**REPONSES AUX QUESTIONS SURVENUES LORS DE
L'ENQUETE ADMINISTRATIVE EFFECTUEE PAR LA
DIMENC ET FAISANT L'OBJET DU COURRIER DU 25 JUIN
2010 N°CS 10-3160-SI-1615 DIMENC.**

Le schéma suivant présente l'implantation de la nouvelle cuve à gaz projetée fin 2009 et maintenant en place.

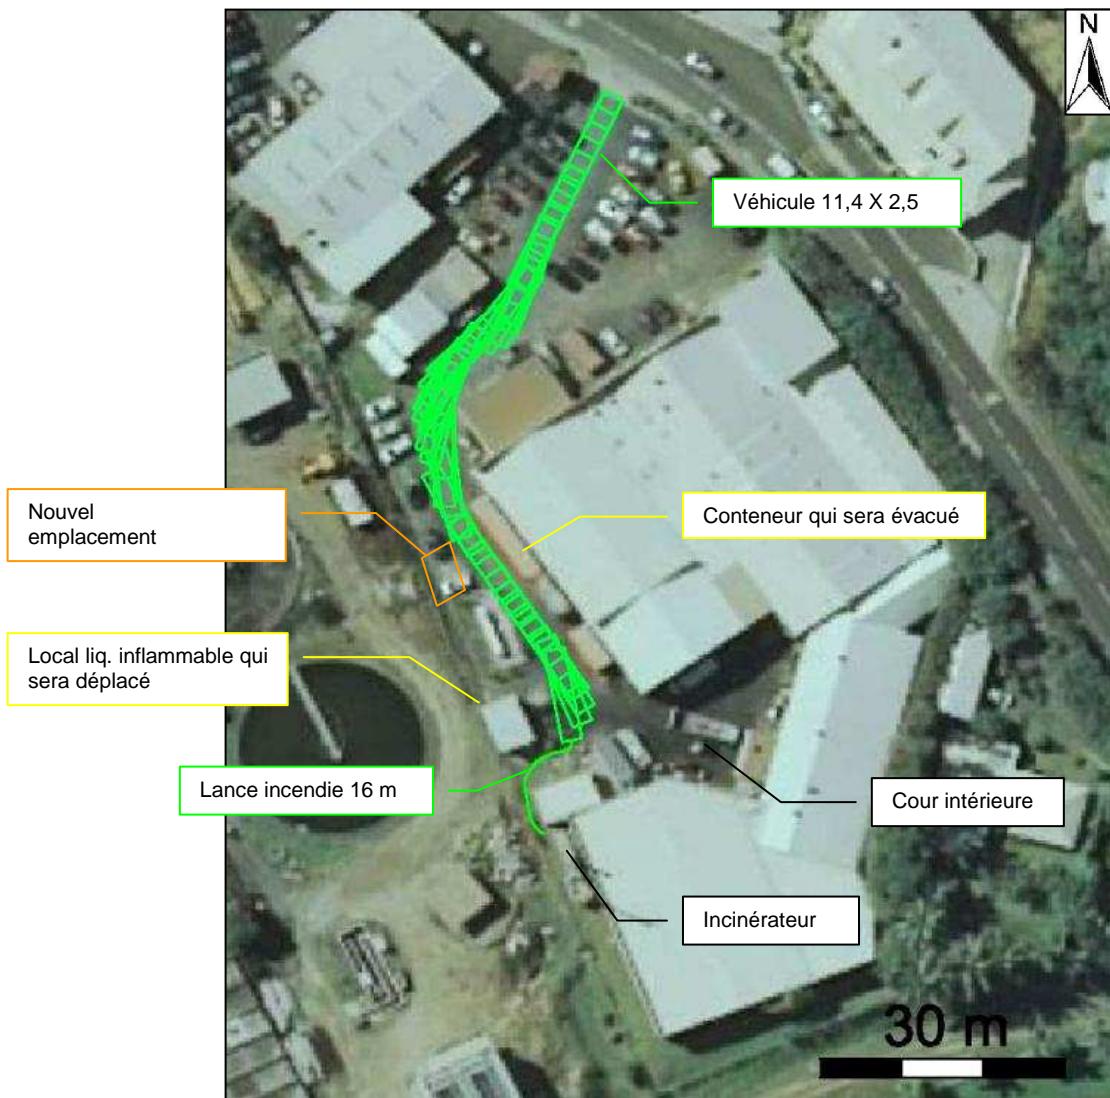
- *Cuve de gaz butane : blève, UVCE, jet enflammé.*
Page 39 et 40 de l'Etude de Danger.
- *Effet thermique d'un éventuel incendie des bâtiments.*
Page 40bis de l'Etude de Dangers.

De manière à isoler le local de liquide inflammable (quantité non classée) des effets dominos (SELS) et d'améliorer l'accessibilité de l'incinérateur (cf. ci-dessous) celui-ci sera déplacé comme figuré ci-dessous. Ce local sera entouré de murs coupe-feu 2h (toiture M0).

Notons que le rayon des effets dominos (SELS) a été établi pour l'installation existante et ne tient donc pas compte des murs coupe-feu projetés. Le mur projeté au niveau du bâtiment II a pour but de protégé la parcelle privée voisine.

Une modélisation des effets thermiques prenant en compte les murs coupe-feu projetés a été commandée.

5.1 FICHE TECHNIQUE DE LA NOUVELLE CUVE

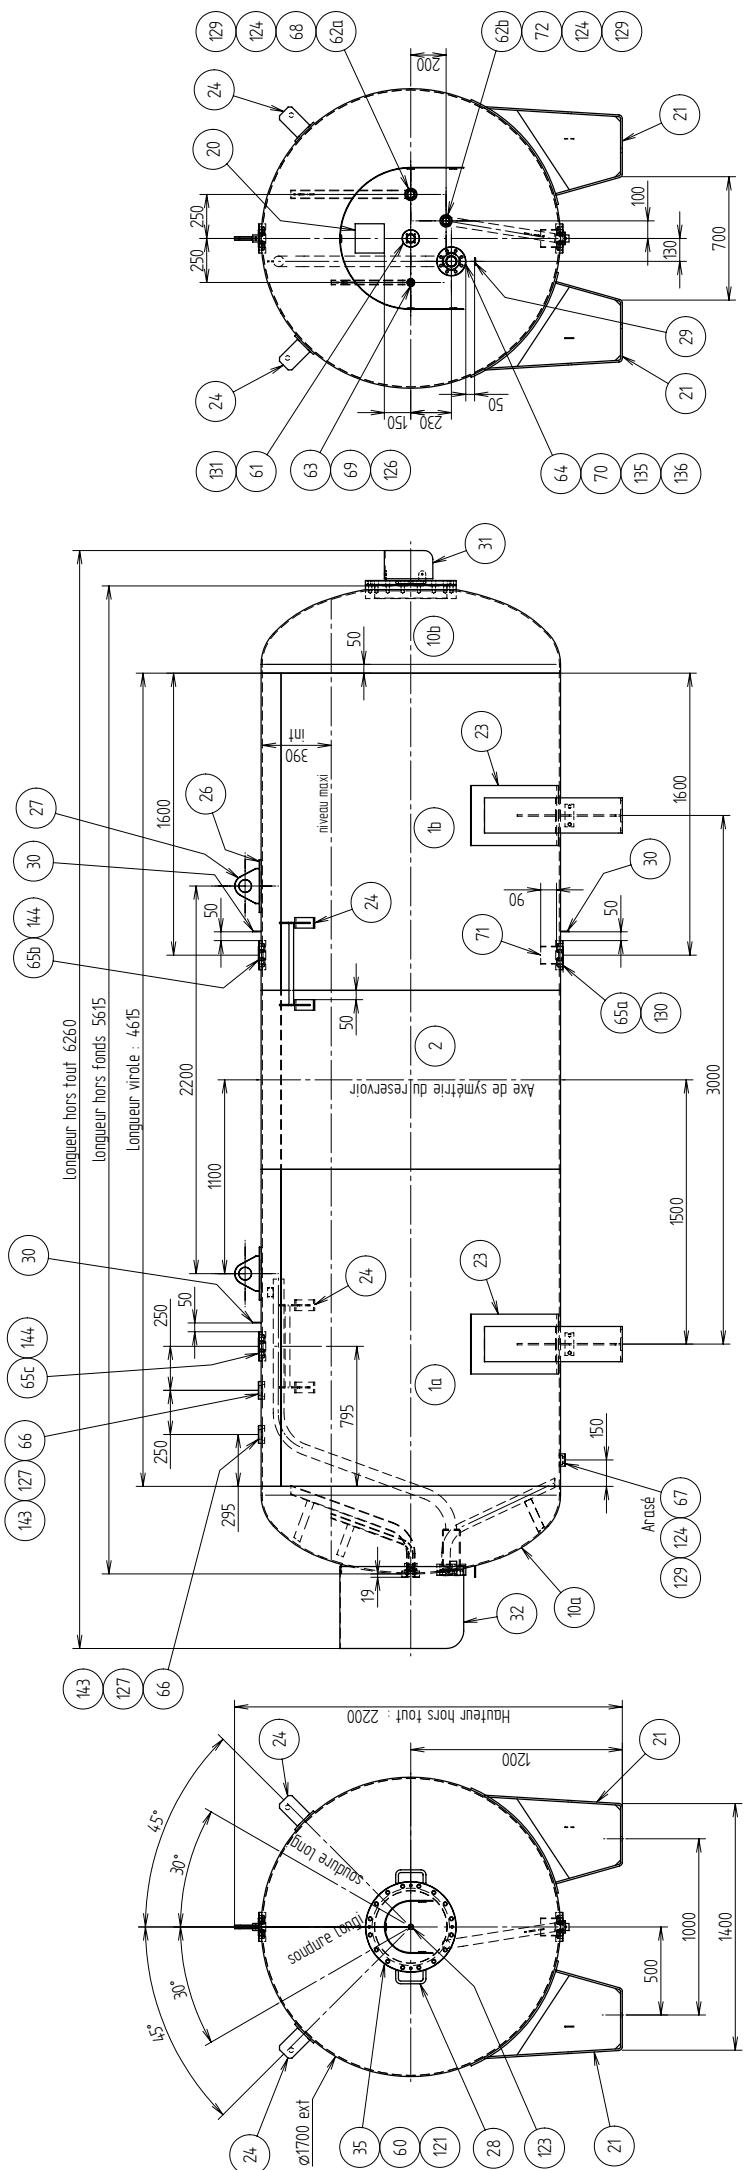
La nouvelle cuve de gaz mise en place est une cuve de 5 tonnes (et non 12 comme précisé précédemment dans le dossier). Le stock de gaz des IRN est donc classé en déclaration au titre des ICPE.
